RESOLUCIÓN N° 002092 (24 SEP. 2024)

“Por la cual se resuelven unos recursos de reposición interpuestos en contra de la Resolución 1351 del 5 de julio de 2024 y se toman otras determinaciones”

Por medio de la Resolución 1351 del 5 de julio de 2024, esta Autoridad Nacional autorizó la modificación de la Licencia Ambiental otorgada mediante Resolución 1326 del 05 de agosto de 2020 (modificación 1 de la Licencia Ambiental del proyecto UPME 01 de 2013 (Soacha – Tequendama).

Figura 30 Individuos autorizados aprovechamiento forestal torre 311

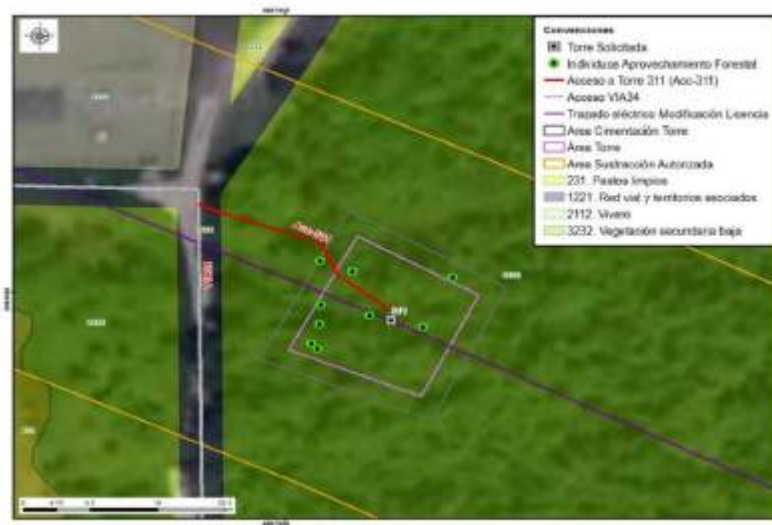
Respecto a lo mencionado por ANLA en sus argumentos en cuanto a la discrepancia entre lo evidenciado en la visita de evaluación y lo presentado en el MAG sobre la rocería planteada, se aclara que se realizarán actividades de mantenimiento tipo rocería, teniendo en cuenta las características mencionadas anteriormente y, por lo tanto, se considera que se presenta consistencia con lo reportado en el MAG. Al respecto, es pertinente aclarar que

Figura 34 Acc-312 en la zonificación y sub-zonificación del DMI

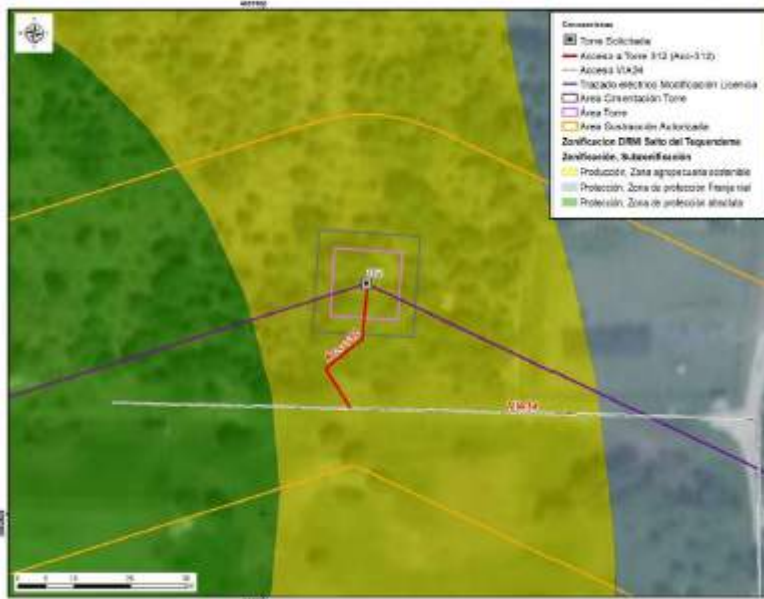
El camino/sendero ACC-312 se encuentra sobre cobertura de plantación mixta con espacios naturales, en el cual no es necesario tramitar el permiso de aprovechamiento forestal. Por el tipo de cobertura, tampoco se requieren actividades de mantenimiento tipo rocería, pues las características de la vegetación del acceso y el ingreso de los materiales y equipos para la construcción y montaje de la torre 312 se realizará de manera peatonal, como se menciona en la tabla 3-8 Descripción de accesos a sitios de torre del capítulo 3. Descripción del proyecto del complemento del EIA. Asimismo, la longitud es de aproximadamente 26.50m hasta el sitio de torre, razón por la cual, no se justifica un

Respecto a lo señalado por ANLA frente a la discrepancia entre lo mencionado en el capítulo 3 del complemento del EIA sobre la rocería planteada y lo presentado en el MAG, se aclara que por las características del terreno mencionadas anteriormente no se realizarán actividades de mantenimiento tipo rocería. Por lo tanto, la diferencia advertida por la autoridad obedece a un error involuntario consignado en el MAG.

Figura 28 Área de influencia total para el proyecto”

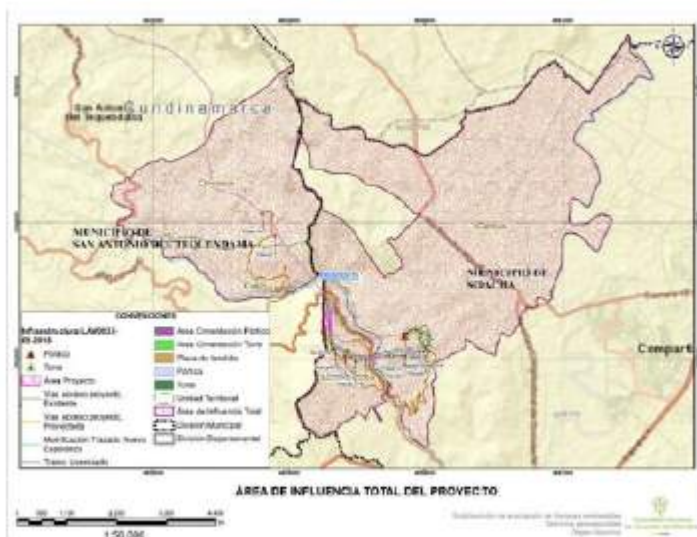
En la Resolución 1351 del 5 de julio de 2024 consideraciones sobre el área total o definitiva, Página 85, la ANLA indica “el área de influencia total que abarca las áreas de influencia físico-biótica y la socioeconómica tiene un área de 4.450,227 ha, incorpora a las Veredas San Francisco y Canoas en jurisdicción del municipio de Soacha; y veredas Cusio y Chicaque en el municipio de San Antonio del Tequendama. Tal y como se presenta en la siguiente figura:
